## VIGTIG PRODUKTINFORMATION/MEDDELELSE OM PRODUKTET

<b>Emne:</b>	Brainlab Spine & Trauma 3D Navigation 1.0: Potentiel uventet visning af et nøjagtigt navigeret instrument, der kunne resultere i brugermisforståelse under specifikke omstændigheder
<b>Produktreference:</b>	Brainlab Spine & Trauma 3D Navigation 1.0 (subdel af systemet "Navigationssoftware Spine & Trauma 3D, Version 3.0")
<b>Dato for meddelelsen:</b>	11. februar 2019
<b>Meddelelse udsendt af:</b>	Markus Hofmann, øverst ansvarlig for indberetning af utilsigtede hændelser med medicinsk udstyr
<b>Brainlab-identifikator:</b>	CAPA-20190206-002260
<b>Handlingstype:</b>	Råd vedrørende brug af enhed; modifikation af enheden (softwareopdatering)

Figur 1. Tilsigtet og ønsket "I linje-visning" af en instrumentplacering (den stiplede linje viser rekonstruktionsplanen for den i linje-aksiale visning angivet med pilen). Den i linje-aksiale visning er rekonstrueret, så den viser instrumentets reelle anatomiske placering og retning.

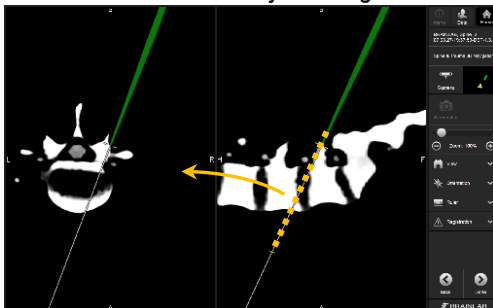
Forventet "I linje-visning":

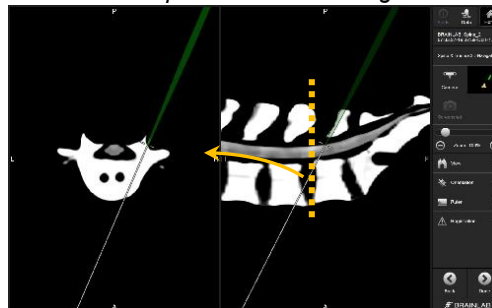
I denne ikke-opdaterede ACS-visning kan den tilsigtede navigation være vanskelig og ikke altid hensigtsmæssigt muligt for brugeren at fastslå instrumentets placering inden for anatomien.

- Navigerede instrumenter kan befinde sig uden for den viste anatomiske skive, men vil blive gengivet som en projektion i denne ikke-opdaterede ACS-visning.
- Denne projicerede gengivelse kan muligvis skabe det forkerte indtryk, at instrumentet vil befinde sig inden for den aktuelt viste anatomiske skive.

"Ikke-opdateret ACS-visning":

Figur 2. Uventet repræsentation af en instrumentplacering (den stiplede linje viser rekonstruktionsplanen for den helt aksiale visning angivet med pilen). Den helt aksiale visning er ikke på linje med instrumentet, som er placeret bagved/foran skiven, og den viser kun en overlejret projektion af instrumentet.

Korrektion til løsning af dette problem med visning, hvis det forekommer:

Aktivér undermenuen "Orientation".

Undermenuen "Orientation" kan lukkes med det samme uden at anvende ændringerne.

Denne handling retter problemet med visning for alle navigerede visningslayouts under hele den aktuelle patientbehandling.

Figur 3. Valg af arbejdsgang på et påvirket rygsøjlenavigationssystem:

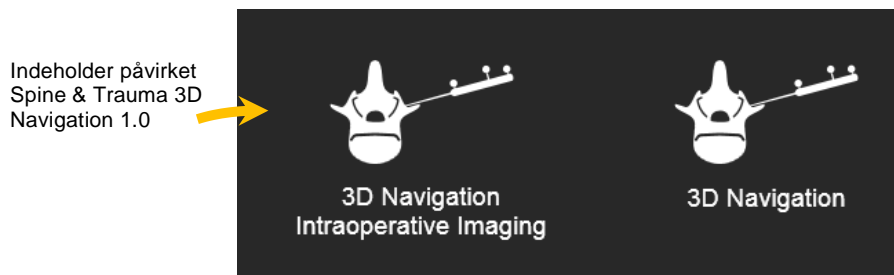
Arbejdsgangen til venstre omfatter det påvirkede navigationsprogram version 1.0 ("Intraoperativ" arbejdsgang). Hvis arbejdsgangen under en behandling ændres til arbejdsgangen til højre - herunder navigationsprogram version 2.6 til skruerplanlægning - og derefter skiftes tilbage til arbejdsgangen til venstre, kan problemet opstå i specifikke tilfælde.

I detaljer forekommer problemet i følgende arbejdsgangsændringer:

- Der startes navigation i arbejdsgangen "3D Navigation Intraoperative Imaging", og arbejdsgangen ændres til "3D Navigation" til skruerplanlægning for så at vende tilbage til den første arbejdsgang.  
(Denne overordnede arbejdsgang er beregnet til og vil blive brugt i sjældne tilfælde til brugere, som foretager intraoperative AIR-registreringer (f.eks. 3D C-arm) ved hjælp af arbejdsgangen "Intraoperativ", og som ønsker intraoperativ skruerplanlægning og også ønsker at bruge den valgte navigationsfunktionalitet i det påvirkede program bagefter.)
- Der startes med arbejdsgangen "3D navigation" (kun AIR-appregistrering) og ændres til arbejdsgangen "Intraoperativ".  
(Denne arbejdsgang er ikke tilsigtet.)

1. Undgå, om muligt, arbejdsgangændringer med allerede registrerede datasæt. Hvis det ikke er absolut nødvendigt (f.eks. til intraoperativ skruelanlægning), skal det undgås at skifte mellem arbejdsgangens programvalg "3D Navigation Intraoperative Imaging" og "3D Navigation" i løbet af én patientbehandling.
2. Når programmet genstartes med et tidligere registreret datasæt (gendannelse efter nedbrud eller ændring af arbejdsgang), skal undermenuen "Orientation" altid aktiveres og deaktiveres én gang for at sikre, at den korrekte, forventede visning vises for den aktuelle session.
